現場確認日：2024年12月25日

◀--▶ 堺市生活関連経路

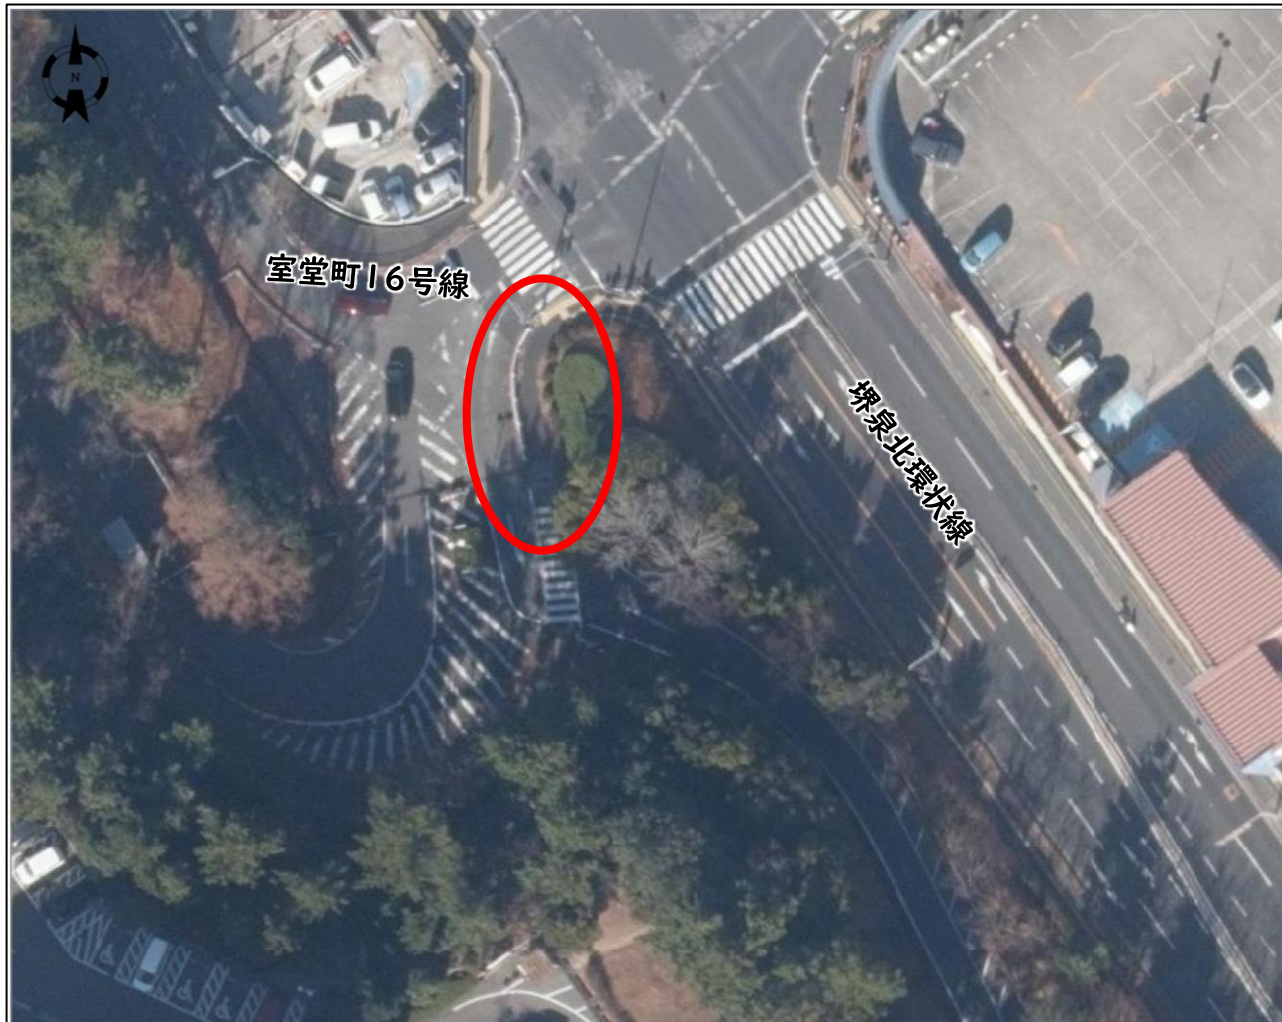
- ・誘導ブロックが施設出入口まで続いていない（道路区域の確認が必要）
- ・施設内に誘導ブロックがない

- ・歩道及び施設内への誘導ブロック設置
（道路管理者：和泉市）※道路管理者と調整済み

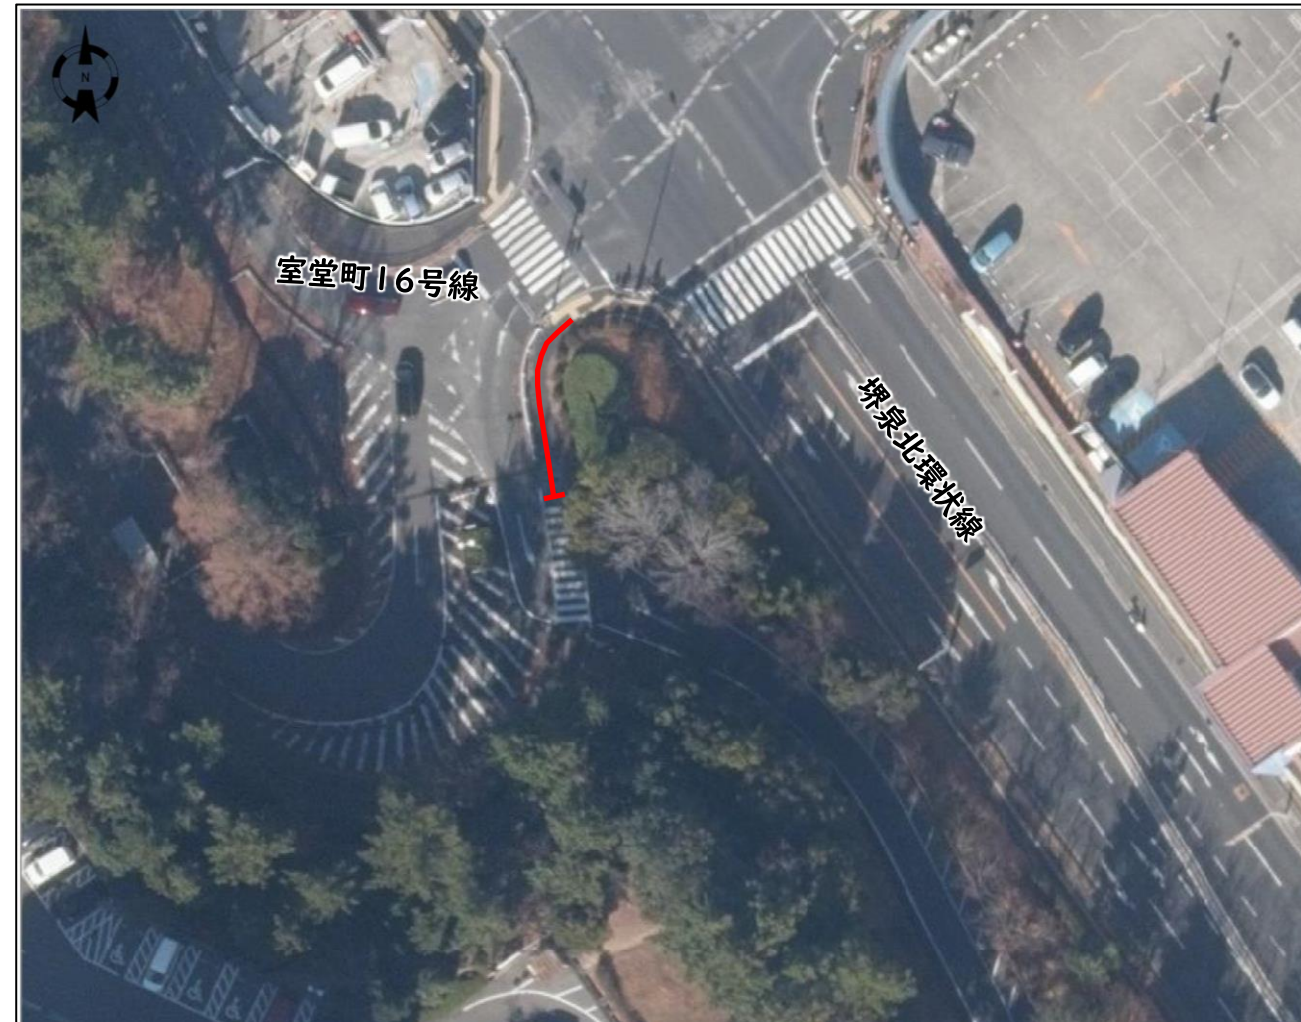
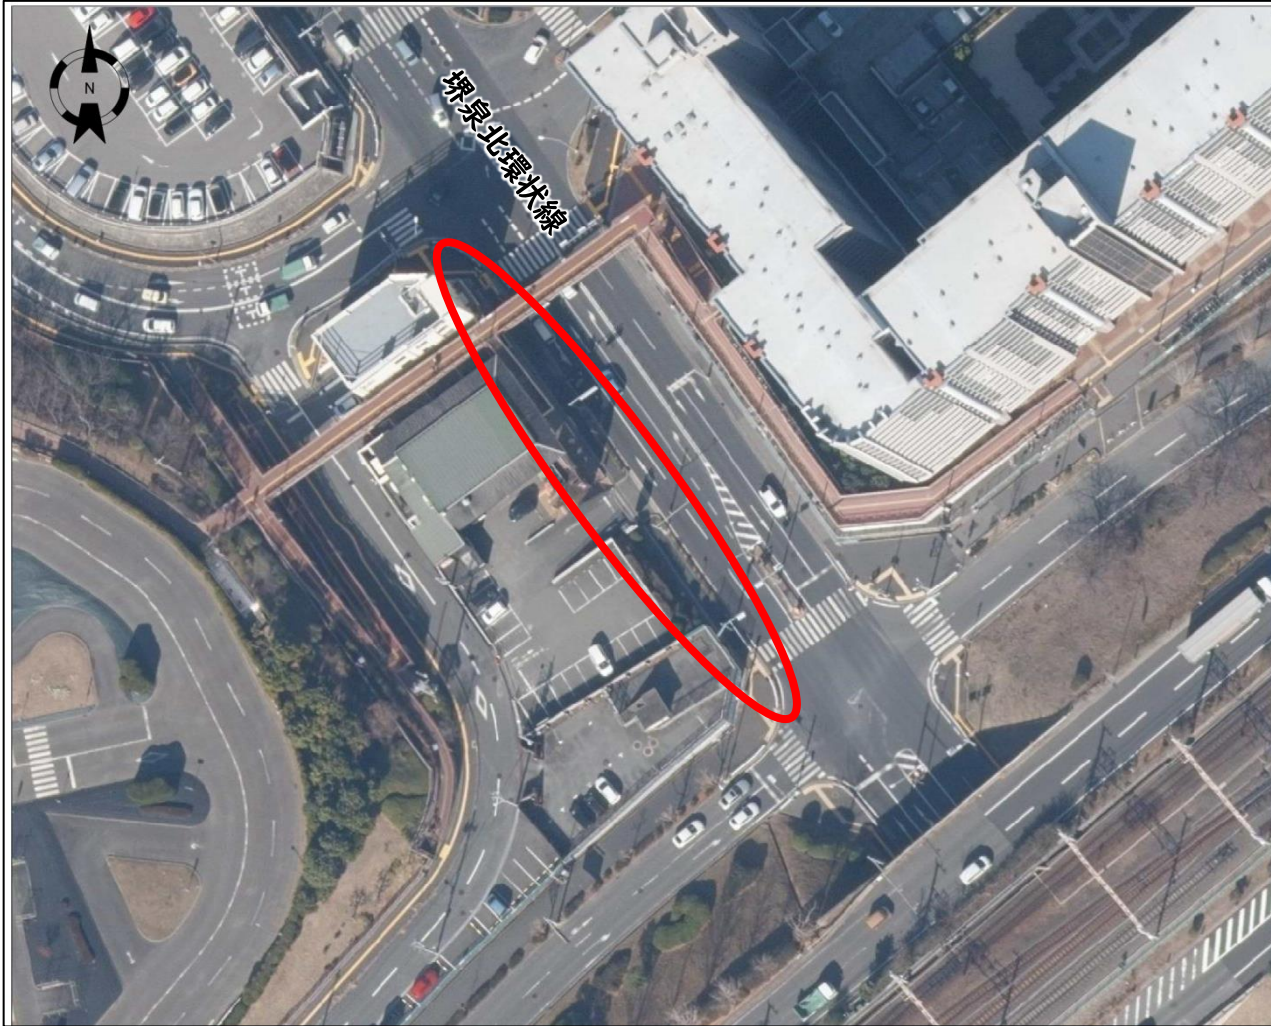
- ・誘導ブロックが途切れている

- ・歩道への誘導ブロック設置
(道路管理者：大阪府) ※道路管理者と調整済み

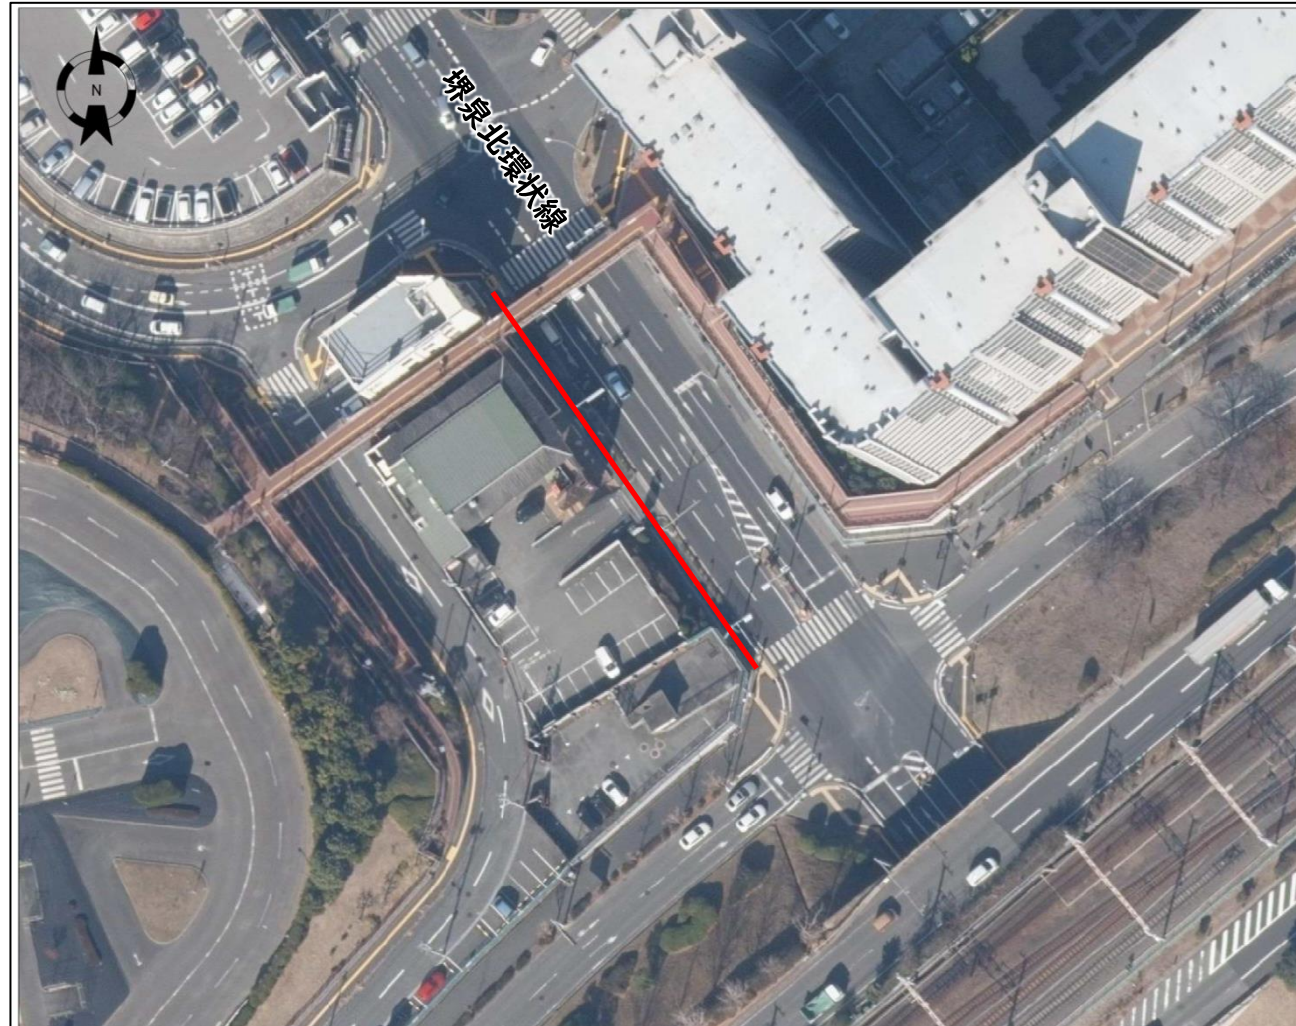
- ・横断歩道の先に誘導ブロックがない

- ・歩道への誘導ブロック設置
(道路管理者：大阪府) ※道路管理者と調整済み

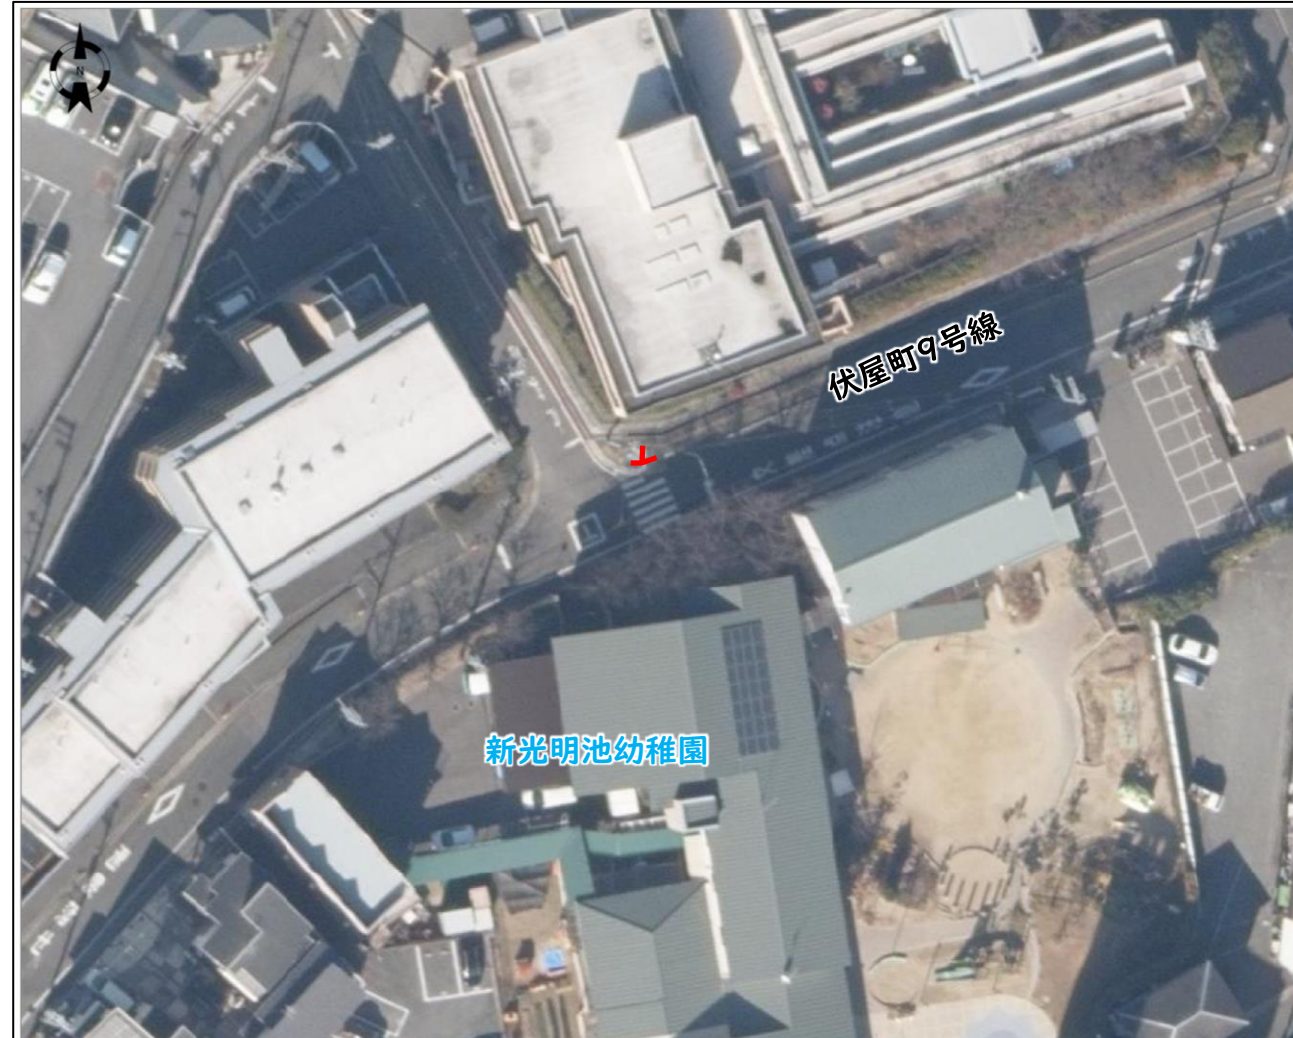
- ・誘導ブロックが横断歩道まで続いている

- ・歩道への誘導ブロック設置
(道路管理者：和泉市) ※道路管理者と調整済み
